Avis de la CLE de l'Yverres sur le projet d'aménagement d'une plateforme logistique FM France à Nangis, soumis au régime d'autorisation au titre des Installations Classées pour la Protection de l'Environnement (ICPE)

Avis du Bureau de la CLE

Projet d'aménagement d'une plateforme logistique FM France à Nangis, soumis au régime d'autorisation au titre des Installations Classées pour la Protection de l'Environnement (ICPE)

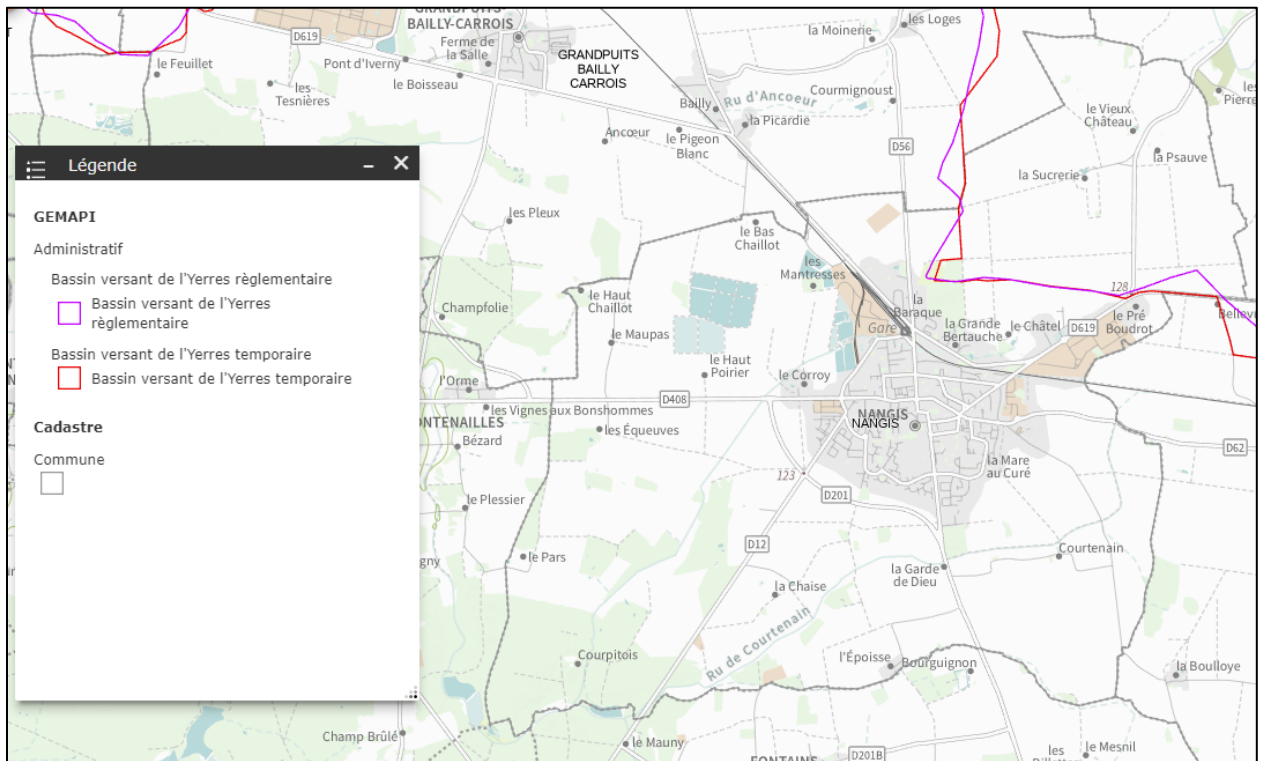
Enfin, le bureau de la CLE émet également un point de vigilance sur le risque de pollutions diffuses. En effet, Les eaux qui sont rejetées dans le ru de Courtenain s'infiltrent par la suite presque intégralement dans la nappe de Champigny. Cela signifie qu'en cas de rejet dans le Courtenain de substances polluantes, les captages d'eau potable situés en aval piézométrique de la zone infiltrante du Courtenain seront également impactés.

S'ajoute la probable augmentation des débits de crue du Courtenain. En effet, le projet va router les eaux pluviales sur le Courtenain, alors que d'après la topographie du bassin versant naturel actuel, elles se dirigent plutôt sur le ru des Tanneries (sur le bassin versant naturel actuel, les eaux pluviales se dirigent plutôt sur le ru des Tanneries). Le bureau de la CLE souhaite ainsi obtenir des précisions sur les débits attendus avec les pluies locales au niveau du secteur du projet, et souhaite également avoir la garantie que les bassins permettront bien de retenir ces eaux.
